Addendum für DO-F615-00_Aquarius_RCA_Reg_IFU_SW6.02.18ff_R7.0_de

Verwendung der Software 6.02.21

Die folgenden Änderungen an der Gebrauchsanweisung gelten für die Bedienung des Aquarius-Hämofiltrationssystems mit der SW 6.02.21.

Abb. 81

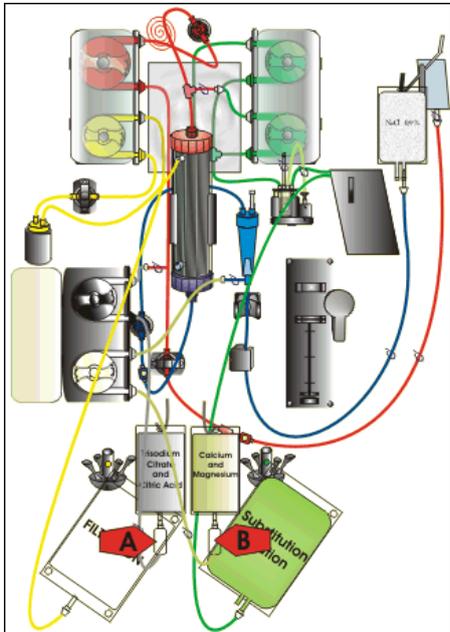
Schritt 6: Die Tropfkammer befüllen:

1. **A** – Die Tropfkammer der Citratleitung drücken, bis die Kammer zu 2/3 gefüllt ist.
2. **B** – Die Tropfkammer der Calciumleitung drücken, bis die Kammer zu 2/3 gefüllt ist.
3. Sicherstellen, dass alle Klemmen offen sind.

Abb. 175

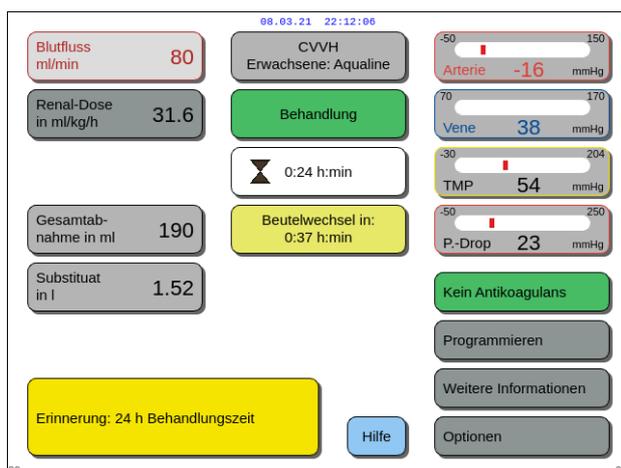
Eine gelbe Meldung wird angezeigt und informiert den Bediener darüber, dass das Gerät seit 24 Stunden läuft. Eine entsprechende Meldung wird nach 48 Stunden und nach 72 Stunden angezeigt.

⇒ Die Taste *Ton aus* drücken.

- ▶ Die Meldung verschwindet.

Abb. 176

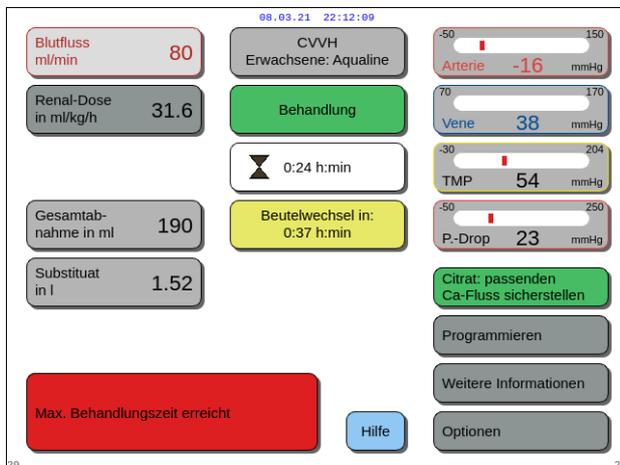
Wurde die maximale Behandlungsdauer* erreicht, wird eine rote Warnung angezeigt. Die Warnung kann für 1 Stunde stummgeschaltet werden, wenn die maximale Betriebszeit der Blutpumpe** 108 Stunden nicht überschreitet.

Abb. 177

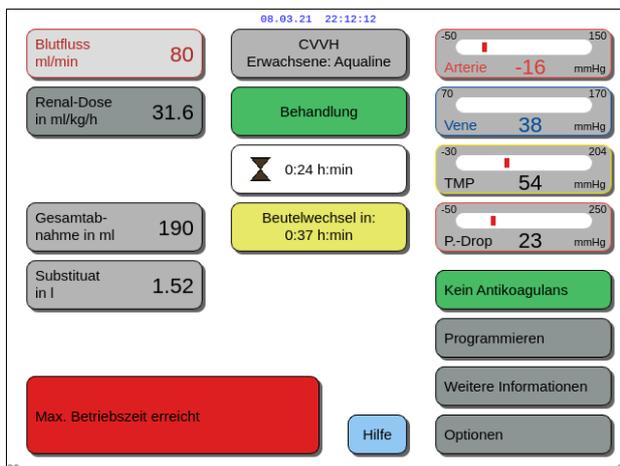
Eine Alarmmeldung erscheint, wenn die Betriebszeit der Blutpumpe** 108 Stunden überschreitet. Das Bilanzsystem kann dann nicht betrieben werden. Wird die Blutpumpe betrieben, während das Bilanzsystem oder die Rezirkulation deaktiviert ist, kann diese Alarmmeldung angezeigt werden, bevor die maximale Behandlungszeit erreicht ist. Beim Überschreiten der Betriebszeit der Blutpumpe, kann die maximale Behandlungszeit nicht eingehalten werden.

Schritt 1: Behandlung beenden.

Schritt 2: Patienten trennen.

Schritt 3: Schlauchsets und Filter durch neue ersetzen.
